Bilag 11

Supplerende høring Tillæg 1 til Lokalplan Nuuks Plads Metrostationsplads Foreslåede ændringer efter den offentlige høring

Som følge af den offentlige høring foreslås en række ændringer.

Tegning 2a · Anvendelse i stueetagen (1. etage)

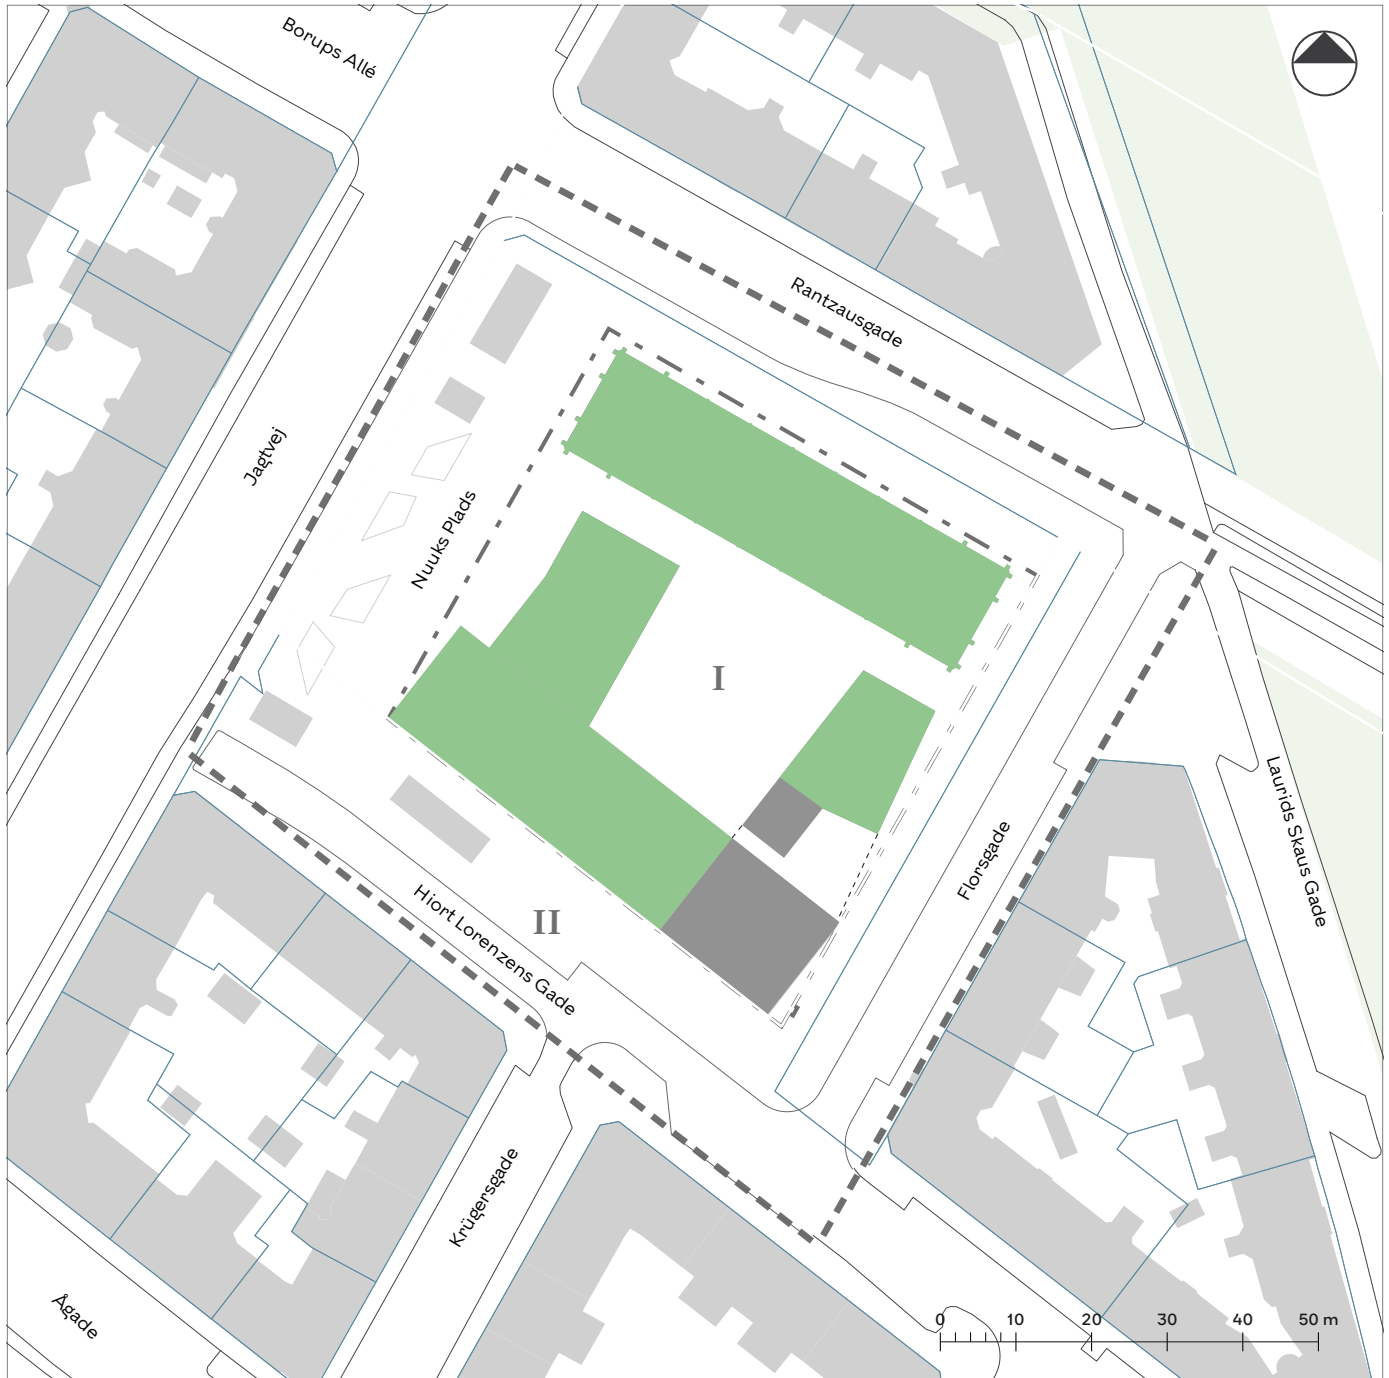
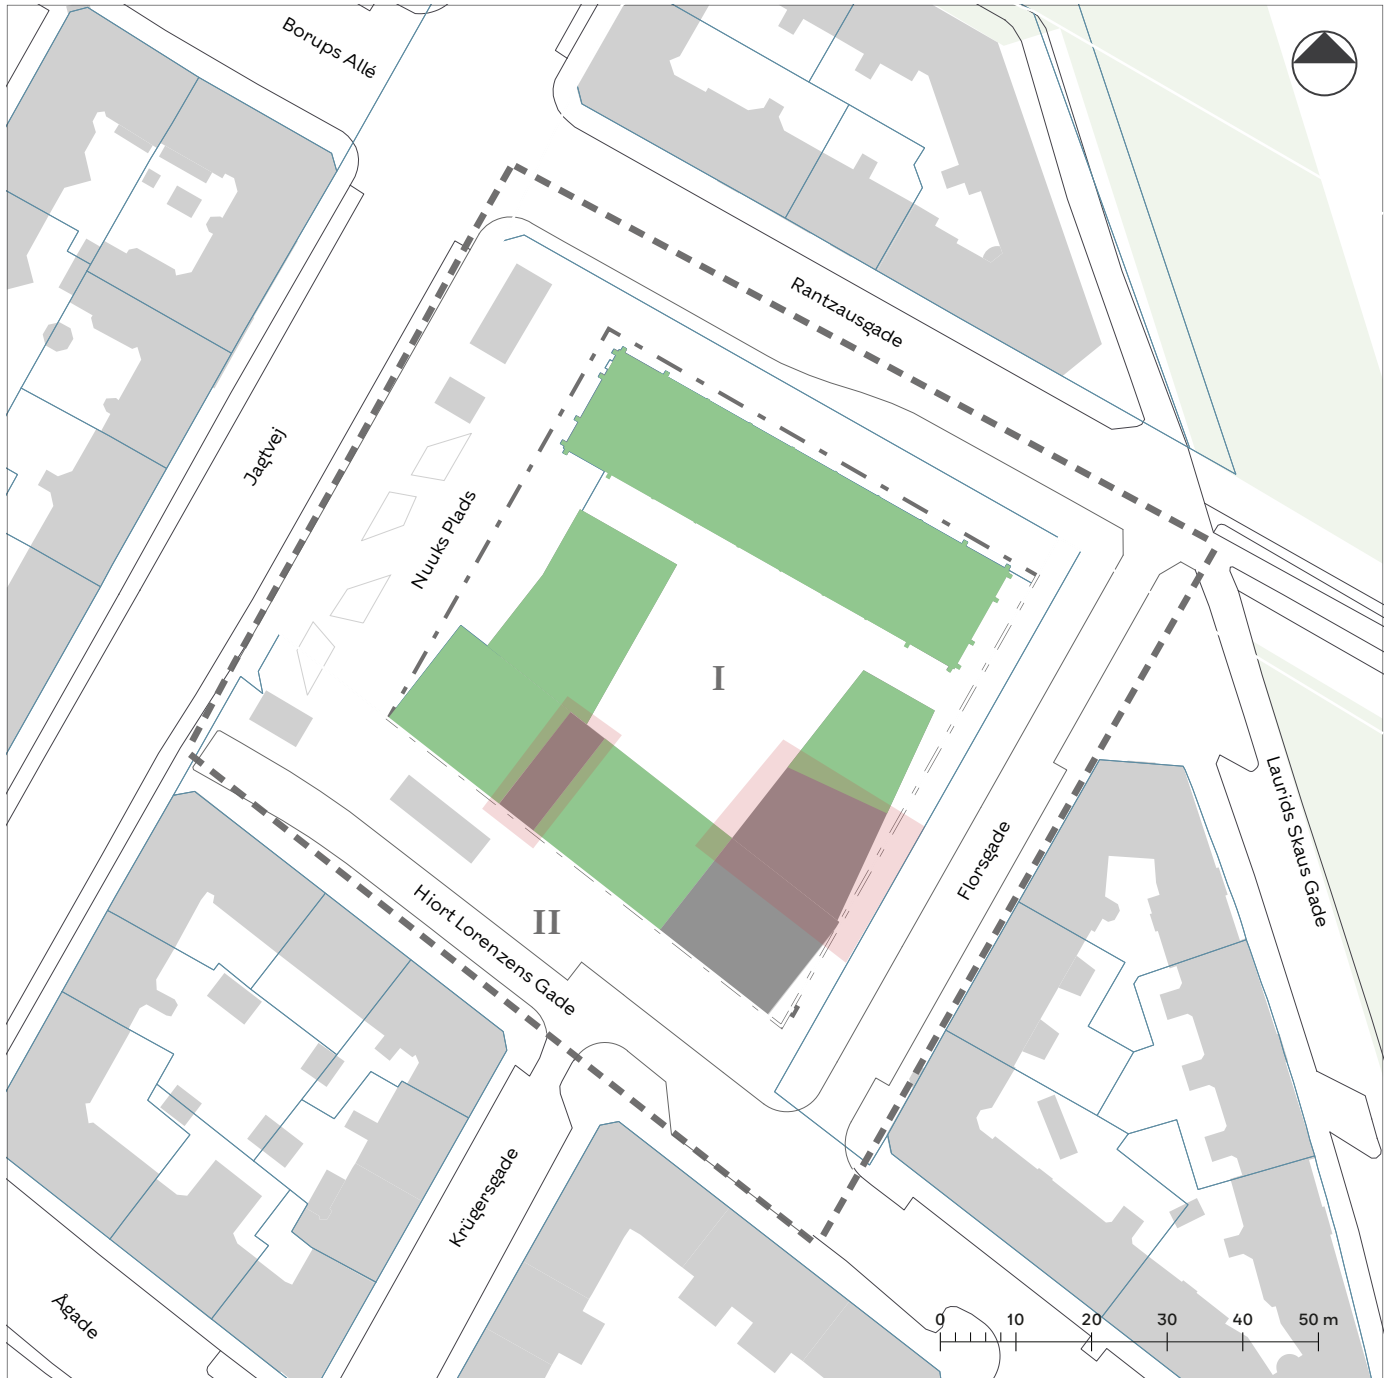
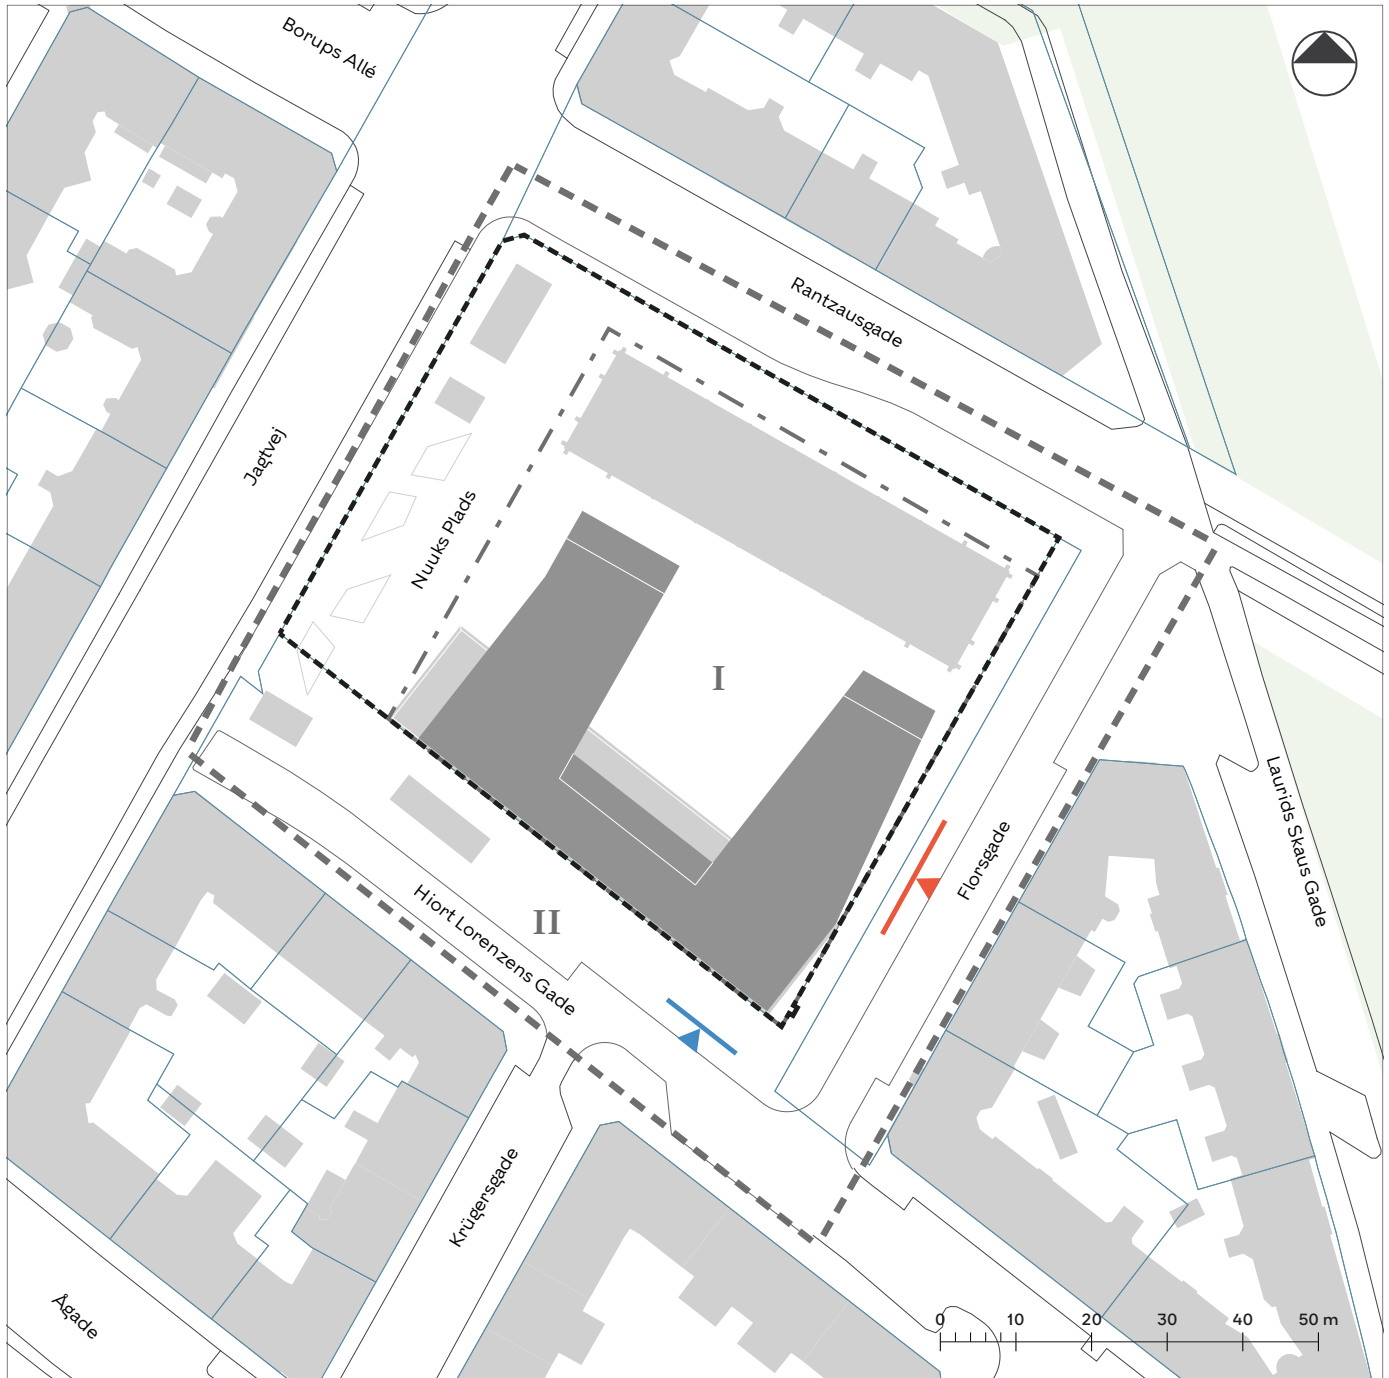
- Lokalplantegninger tilrettes
Tegning 2a - Anvendelse i stueetagen (1. etage)
-Markeringer for publikumsorienterede erhverv justeres.
- § 7, stk.1. Bevaringsværdig bebyggelse

- § 6, stk. 2. Bebyggelsens placering
c) "Porte og passager skal placeres, som vist på tegning 5c. **Portrum skal have en bredde på min. 1,4 m i lige linje. Der må ikke være barrierer som cykelstativer og andet mellem Florsgade og det indre byrum.**"
- Lokalplantegninger tilrettes
Tegning 2a - Anvendelse.
-Markering af gråt felt for anden anvendelse udvides.
Tegning 5c - Porte og passager og Tegning 6a - Ydre fremtræden
-Der angives et felt.
- Redegørelsen
-Konsekvensrettes bl.a. illustrationsplan og vignet af trafikforhold (se ovenfor pkt. 'Bilparkering')

Tegning 3 · Veje

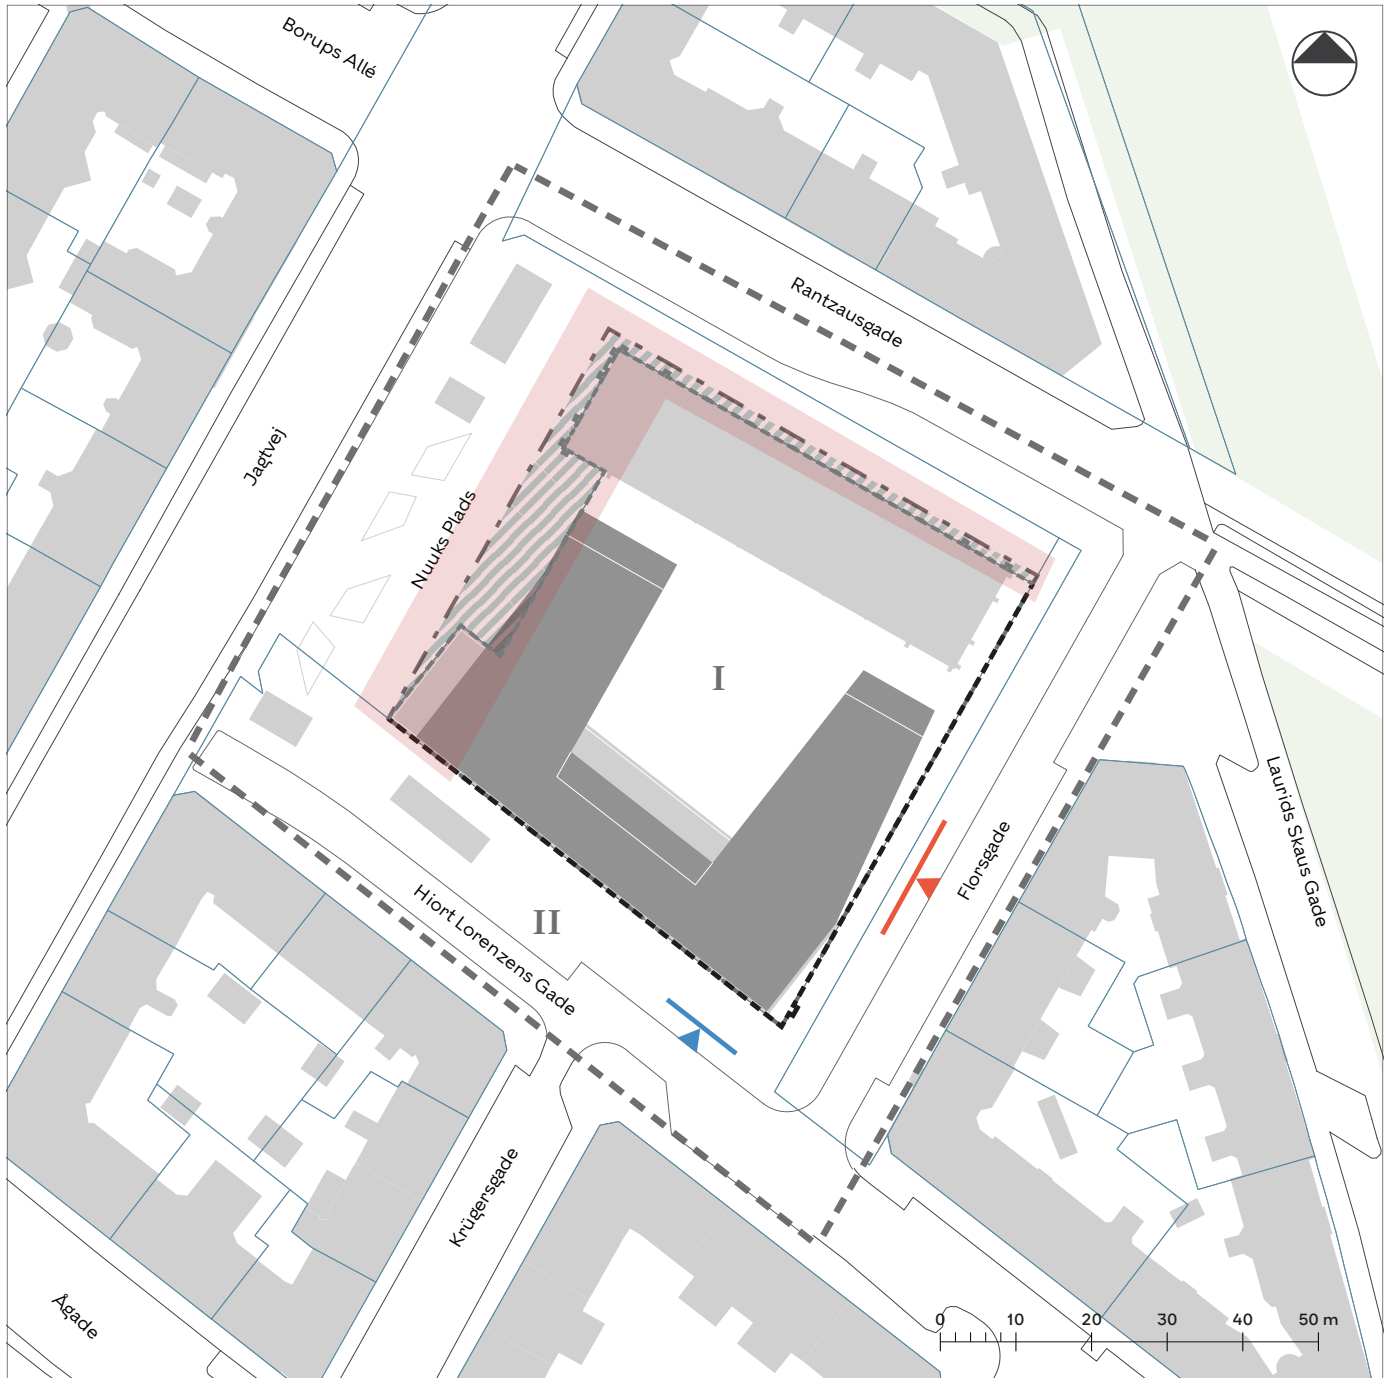
Forvaltningen er blevet opmærksom på, at der er gennemført matrikulære ændringer af matr.nr. 2105 mod metrostationspladsen. Ændringer fremgår af tegning 1 - Områdeafgrænsning, hvor ændringen er markeret. På tegning 3 er vejlinjen ændret. Ændringen er konsekvensrettet på øvrige tegninger. § 4, stk. 1. Vejlinjer justeres som anført: ~~Mod Jagtvej, Rantzausgade, Florsgade og Hiort Lorezens Gade opretholdes de eksisterende vejlinjer, jf. tegning 3.~~

For delområde 1 gælder: Stk. 1. Bilparkering Parkeringen fastsættes til 1 parkeringsplads, der skal etableres på terræn med overkørsel fra Florsgade, jf. tegning 3.
